VYSVĚTLENÍ ZADÁVACÍ DOKUMENTACE č. 1

„Dům přírody Pálavy“

Žádost o vysvětlení zadávací dokumentace ze dne 11. 5. 2020

- **578. Závlaħa**

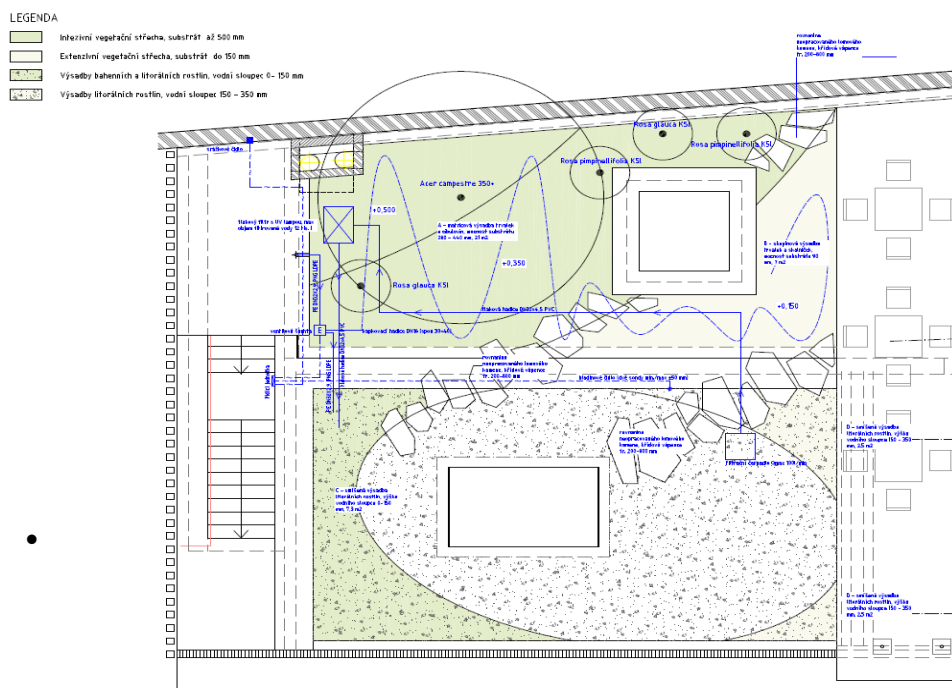
P.č.	Číslo položky	Název položky	MJ	Množství	Požadavek na doplnění – vysvětlení
Díl: 2 Základy a zvláštní zakládání					
59	201Rpol	Napojení drenážního systému na dešťovou kanalizaci	kus	1,00000	o jaký drenážní systém a kanalizaci se se jedná. (profil, materiál, způsob napojení...)
Díl: 767 Konstrukce zámečnické					
497	767-901	D+M lemování ostění vstupu do výtahu nerez. kartáč .plechem tl. 2 mm, kotveno přes dřevěnou desku, otvor 1200x2180 mm, hloubka ostění 200 mm	kus	1,00000	nedostatečná specifikace, chybí detail,
Díl: 799 Ostatní					
577	799601	Dočasné zajištění stávajícího štítu proti pádu směrem do uličky	kus	1,00000	jakým způsobem bude zajištěno, to by mělo být součástí projektu.
578	799801	D+M plněautomatická závlaha - kompletní dodávka vč. materiálu	kus	1,00000	nedostatečná specifikace, materiál, množství, jednotlivé prvky...

Navržený závlahový systém slouží k zavlažování intenzivních a doplňkově i extenzivních ploch výsadby na konstrukci a k doplňování hladiny vody v mokřadu. Je napájen ze suterénu budovy. Hlavní potrubní vedení je vedeno prostupem vedle únikového schodiště. Venkovní ovládací jednotka je umístěna na stěně podesty únikového schodiště, srážkové čidlo na atice vchodu únikového schodiště. Kapkovací závlaha z hadic DN16 (spon 30x40) o délce 30 m a doplňování vody je zajišťováno 2 elektroventily v šachtě poblíž jednotky. Elektroventily musí umožňovat ruční spuštění z důvodů servisních zásahů.

Napájecí i rozváděcí potrubí bude vyrobeno z lineárního PE 32 x 2,8 PNG LDPE, ke spojování budou použity rozebíratelné spojky PN 32, kapkovací hadice PE 16 x 1,2 (2x3 otvory na bm). Ovládání K ovládání budou použity elektroventily s programovatelnou dobou sepnutí pomocí řídicí jednotky a ventily s bateriovým napájením. Ovládací kabely budou taženy společně s napájecím potrubím. Napájecí napětí je 24 V. Celý systém bude řízen venkovní ovládací jednotkou umístěnou na stěně podesty únikového schodiště.
